## **INFORME TÈCNIC DE PROJECTE**

PROJECTE PER A L'AMPLIACIÓ DEL XAMFRÀ DE LA SEU DEL DISTRICTE DE  
L'EIXAMPLE, AL CARRER ARAGÓ 311

CLAU NATURA INVERSIONS: ACT24-00021

JULIOL 2024

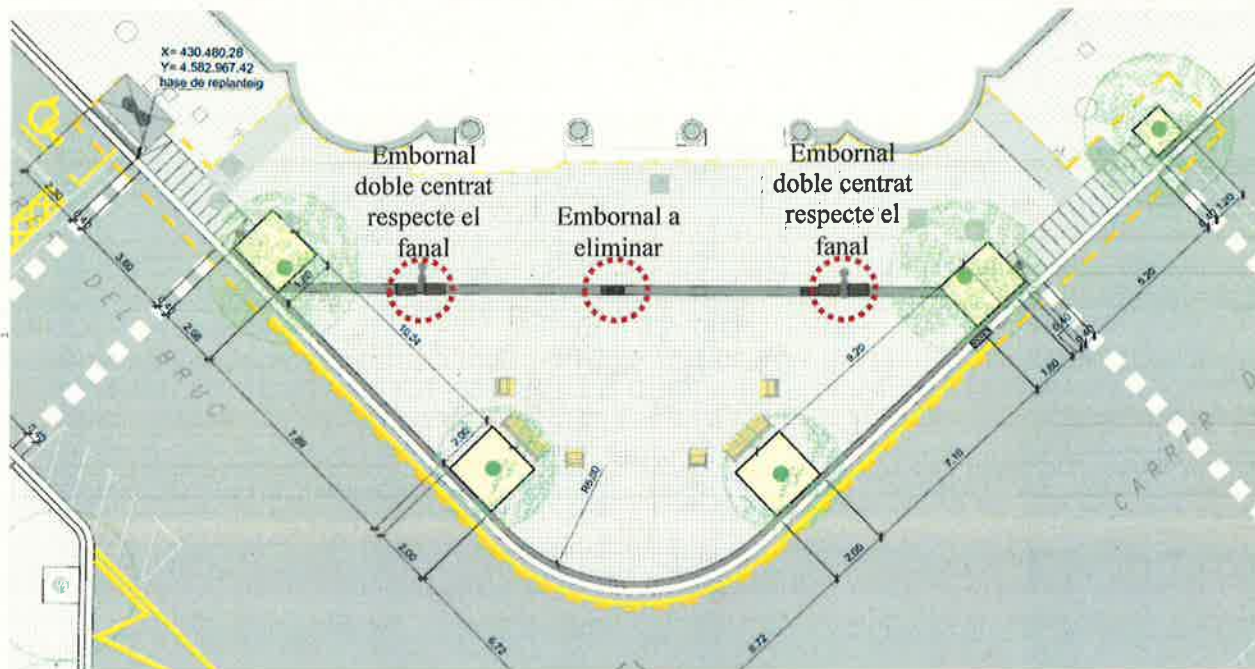
Tot i així, caldrà ajustar la posició dels nous embornals en vorera, col·locant-los centrats respecte els fanals i evitant l'embornal central, que queda en l'eix de l'edifici de la Seu del Districte:

La disposició de les arquetes haurà de tenir en compte l'especejament del paviment per tal que aquestes quedin integrades i evitar també el tall de les peces.

Figura 27. Esquema de zona de seguretat radical. Font: NTJ 03 E

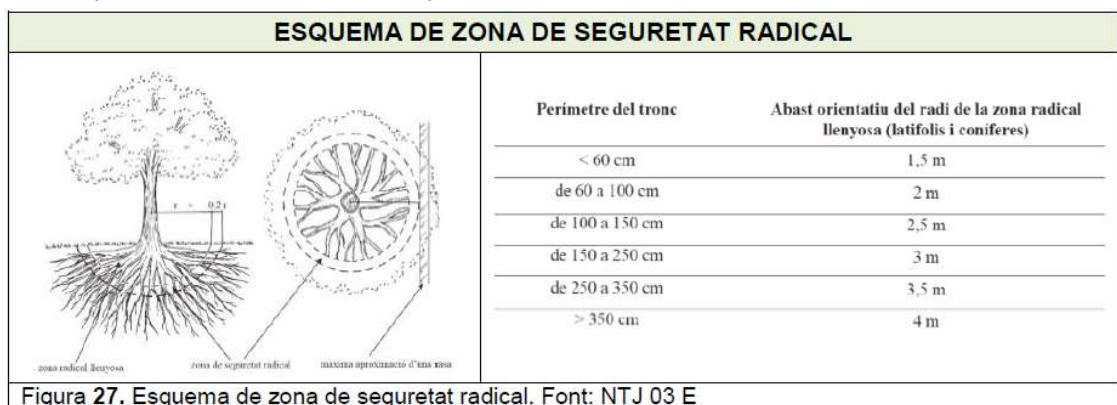
- Manca partida pressupostària per a la protecció de l'arbrat existent.
- A continuació s'estableixen uns requeriments a considerar en fase d'obra que podrien suposar canvis en fase de projecte, per tant cal valorar i afegir al projecte abans de l'aprovació:
  - *S'hauran de prendre totes les mesures de protecció d'arbrat seguint el protocol que estableix l'Ajuntament.*
  - *No es permet executar cap rasa a una distància menor a la marcada per l'Ordenança de Medi Ambient segons el perímetre de l'arbre "1,5m als arbres de fins a 60cm de perímetre, 2m als arbres de 61-99cm de perímetre, 2,5m als arbres de 100-149cm de perímetre, 3m als arbres de 150-249cm de perímetre i a 4m als arbres de més de 250cm de perímetre".*

- *No es permet tallar cap arrel a partir de 3 cm de diàmetre en cap cas. En aquests casos caldrà avisar a Parcs i Jardins per a la seva valoració. Podria donar-se el cas que no s'acceptés el tall de l'arrel, per tant, caldrà establir en projecte una solució alternativa per no afectar a l'arbre en qüestió. Tot el que s'hagi d'executar si apareixen arrels es farà de forma manual.*
- *Així mateix, no és permetrà realitzar cap tipus de poda sense autorització.*
- *No s'acceptarà la plantació de vegetació a sobre de cap tipus de servei. En cas de trobar-ne algun en obra s'haurà de desplaçar o redissenyar el parterre.*
- *S'han de mantenir les distàncies entre fanals i arbres segons els ports dels exemplars i les distàncies a façanes que marca el Plec.*
- *Per a la retirada d'arbrat caldrà lliurament de la fitxa corresponent i recepció de l'autorització del departament de projectes i obres.*

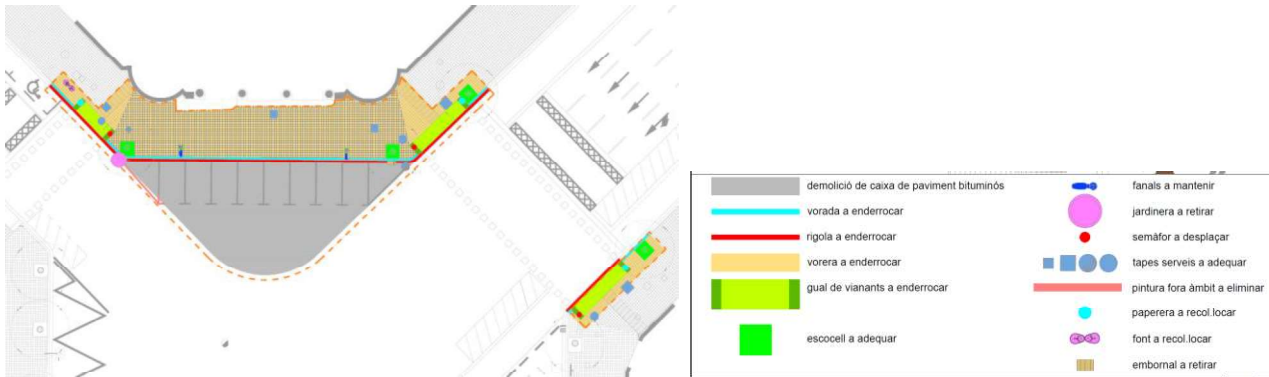
- Es tindrà especial cura en les canalitzacions semafòriques soterrades en aquest xanfrà, ja que és la única traça disponible per alimentar el bàcul del carrer Aragó costat muntanya. Adjuntem croquis de les canalitzacions:

- Al plànol 04 Enderrocs, s'identifiquen els 2 bàculs del carrer Aragó i una columna del c/Bruc com *elements a desplaçar*. Aspecte que no identifiquem com afecció a la memòria ni amb partides previstes al pressupost. Cal aclarir la coherència documental.  
En cas de desplaçament de la columna cal preveure suport nou.  
El bàcul s'haurà d'avaluar l'estat de conservació de la part metàl·lica no visible per tal de poder utilitzar el mateix suport en nova ubicació.  
Si el cablejat de qualsevol element desplaçat no tingués suficient longitud per la nova ubicació, cal preveure cablejat nou des del regulador ubicat en el xanfrà oposat, no s'admeten empalmaments als circuits elèctrics.
